Provincia
di Pesaro e Urbino

OGGETTO: [ID_VIP 8637] (V00939) DITTA JUWI DEVELOPMENTS07 SRL – TRASMISSIONE DI PARERI DI COMPETENZA DEL SERVIZIO 3 RELATIVI AL RILASCIO DEL PROVVEDIMENTO DI VALUTAZIONE DI IMPATTO AMBIENTALE VIA/PNIEC AI SENSI DELL'ART. 23 DEL D.LGS. 152/2016 E SS.MM.II., INERENTE IL PROGETTO DI UN IMPIANTO AGRIVOLTAICO DELLA POTENZA DI 25,12 MWP DA REALIZZARSI IN LOC. TORNO DI FANO E DELLE RELATIVE OPERE DI POTENZIAMENTO E COLLEGAMENTO ALLA RETE DI TRASMISSIONE NAZIONALE (RTN), DA REALIZZARSI NEI COMUNI DI FANO (PU), COLLI AL METAURO (PU), SASSOFERRATO (AN), FABRIANO (AN).

OGGETTO: [ID_VIP 8637] (V00939) Ditta JUWI DEVELOPMENTS07 srl – Osservazioni relative al progetto di un impianto agrivoltaico della potenza di 25,12 Mwp da realizzarsi in loc. Torno di Fano e delle opere di connessione alla RTM interessanti i Comuni di Fano, Colli al Metauro, Sassoferrato e Fabriano – Procedura di VIA/PNIEC di competenza statale ai sensi del D.Lgs. n.152/2006 ss.mm.

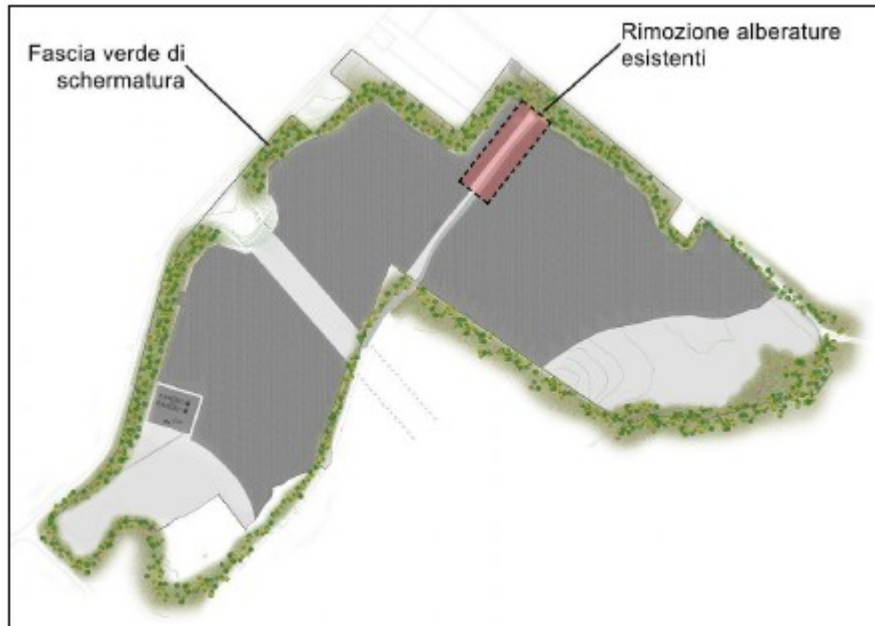
Inoltre ma non da ultimo, nelle integrazioni presentate, la Ditta aggiunge al progetto la realizzazione di un vaso artificiale di 7.400 mc destinato all'approvvigionamento idrico per l'irrigazione delle piantagioni orticole con previsione che sia alimentato da una delle vasche di decantazione delle acque di lavaggio degli inerti della ditta CPM Cave Penserini srl.

L'vaso è previsto con una profondità di scavo di 4m e, in relazione alla sezione geologica 2-2', raggiunge i depositi ghiaiosi sottostanti il terreno di riporto, dai dati idrogeologici dei livelli piezometrici si evince la presenza di una falda idrica sotterranea nei depositi alluvionali con indicazione di soggiacenza compresa tra 3,5-7m di profondità.

Lo scavo potrebbe interferire con falda idrica sotterranea e creare potenziali interferenze significative nella realizzazione dell'vaso che non sono state valutate nella redazione dello Studio d'impatto ambientale.

- stralciare la possibilità di approvvigionare il nuovo invaso artificiale di 7.400 mc con le acque presenti nelle vasche di decantazione della ditta CPM Cave Penserini srl
